改善箇所説明図

図：左ハンドル車

電動燃料ポンプ式

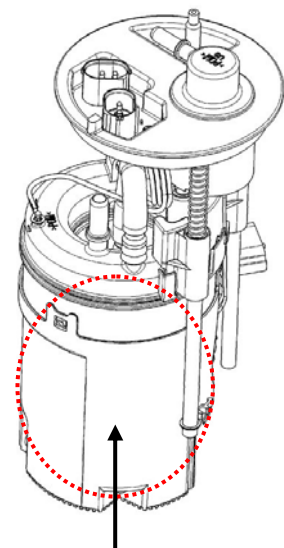
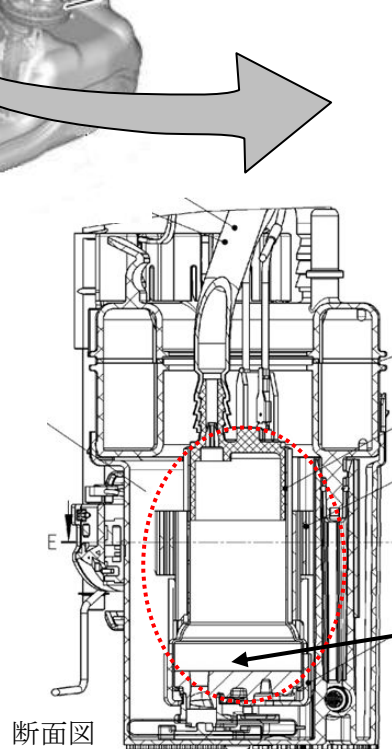
基準不適合発生箇所

電動燃料ポンプのモーター

電動燃料ポンプのモーターにおいて、当該装置の製造工程が不適切なため、整流子が早期に摩耗し、最悪の場合、燃料ポンプが作動しなくなり、原動機が停止して再始動不能となるおそれがある。

全車両、電動燃料ポンプ式を良品と交換する。

燃料タンクのカバーに白色ペイントを塗布する。
